**Avis délibéré
de la Mission régionale d'autorité environnementale
Provence-Alpes-Côte d'Azur
sur la création d'un parc photovoltaïque au lieu-dit Saint-
Guillaume sur la commune de Méounes-lès-Montrieux (83) –
3^{ème} avis**

N°MRAe
2021APPACA19 / 2801

Figure 3: localisation des zones de gîtes arboricoles favorables aux chiroptères. Source : étude d'impact.

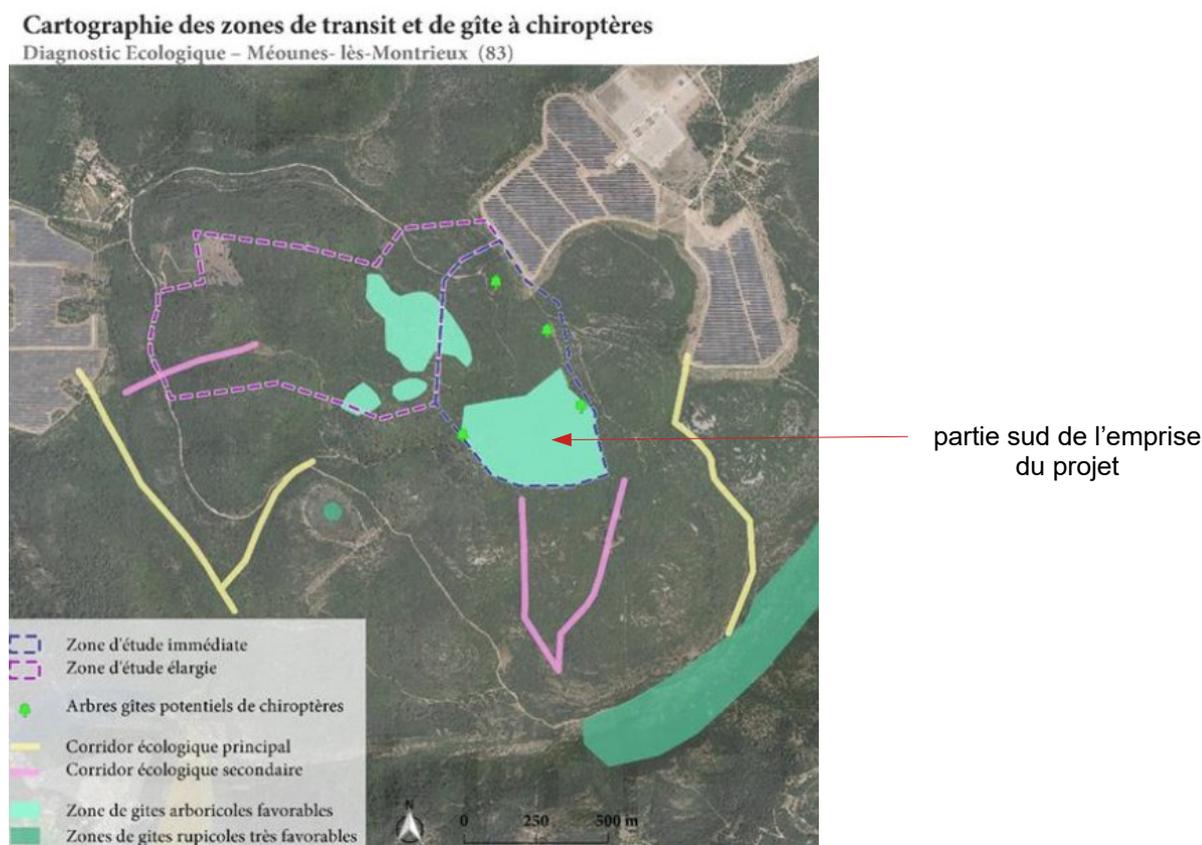
L'étude d'impact indique qu'une zone de gîtes favorables aux espèces protégées de chiroptères arboricoles (Barbastelle d'Europe, Murin de Bechstein, Noctule de Leisler, Noctule commune...) est présente dans la partie sud de l'emprise du projet (cf. figure ci-dessous).

Le dossier juge que l'impact résiduel sur les espèces de chiroptères arboricoles est faible. Sachant que le projet entraîne la suppression totale de la zone de gîtes favorables en partie sud, la MRAe considère que l'impact résiduel sur les espèces protégées de chiroptères arboricoles est notable et mérite d'être ré-évalué.

La MRAe recommande de ré-évaluer l'impact résiduel sur les espèces protégées d'oiseaux nicheurs et de chiroptères arboricoles. La MRAe recommande également de revoir la proposition de mesures d'évitement et de réduction en faveur des espèces protégées d'oiseaux nicheurs et de chiroptères arboricoles et cavernicoles (Petit rhinolophe), et, le cas échéant, de proposer des mesures de compensation. La MRAe recommande de préciser clairement dans le dossier les moyens mis en œuvre pour garantir la conformité du projet avec la réglementation relative aux espèces protégées.

Figure 5: Mesure paysagère de réduction d'emprise (ligne bleue). Source : étude d'impact.

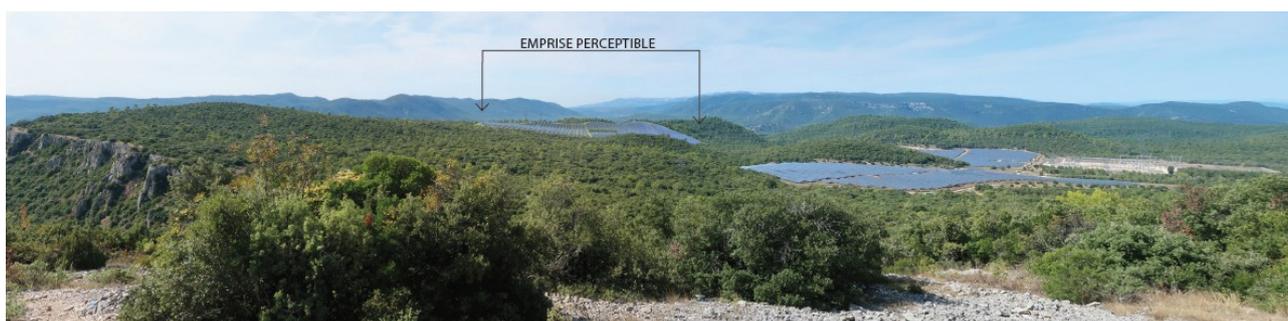
L'étude paysagère propose de réduire l'emprise du projet en ligne de crête des collines de Saint-Guillaume, afin d'atténuer l'impact sur les perceptions visuelles depuis les reliefs et plateaux emblématiques (circuit de grande randonnée de la Barre de Cuers, Pilon Saint-Clément). La MRAe prend acte de cette évolution visant à limiter l'impact sur le paysage.
